Danmarks Naturfredningsforening-Syddjurs

Vurdering af projektforslag Solcellepark Hornslet-Mørke Sol

Skitseplan fra ansøgningen

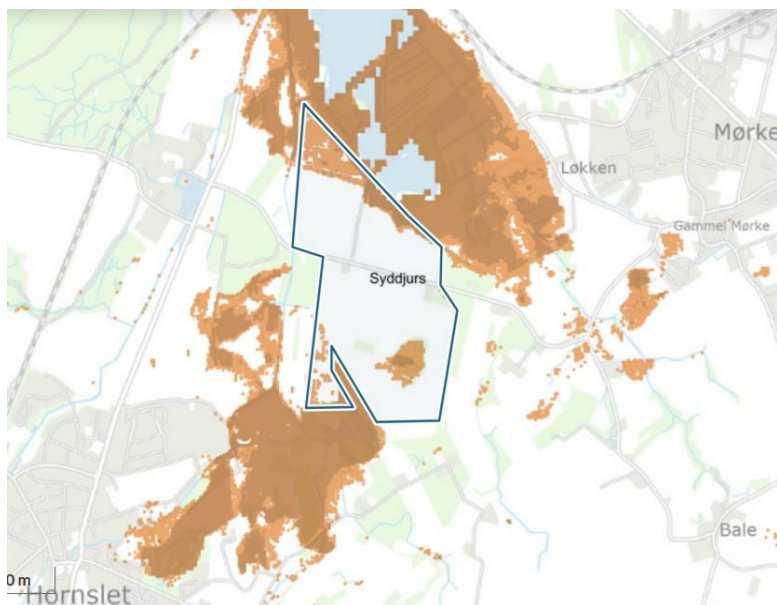
Det ansøgte solcelleareal ligger direkte op til to §3 områder (Mørke Mose og Vievær ved Hornslet). En del af det ansøgte solcelleareal ligger inden for lavbundsområder, som foreslås udtaget i forbindelse med Grøn Trepert Randers Fjord.

Kortudsnit fra MARS over kulstof-/tørveholdig lavbundsjord

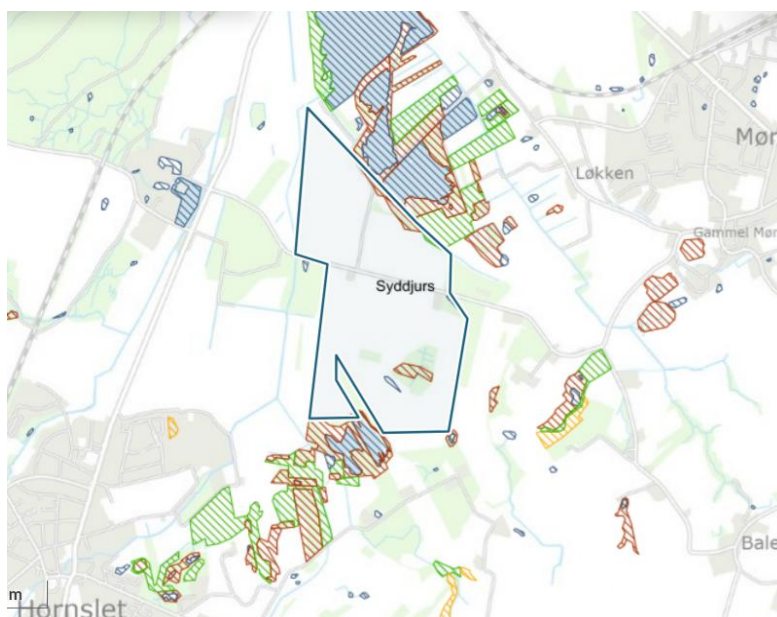
- Lavbund (vådlægning/naturgenopretning): Området ligger delvis inden for 2 lavbundsområder med mere end 6–12 % kulstof/tørv og disse dele er oplagt til vådlægning/naturgenopretning. Det er Danmarks Naturfredningsforenings opfattelse, at lavbundsområder med højt tørveindhold, der omlægges i forbindelse med den grønne trepart, bør omlægges til natur. På tilstødende områder kan det derimod være hensigtsmæssigt at opstille solceller, hvorved dyrkning, kvælstofudvaskning og sprøjtning med pesticider med mere ophører.
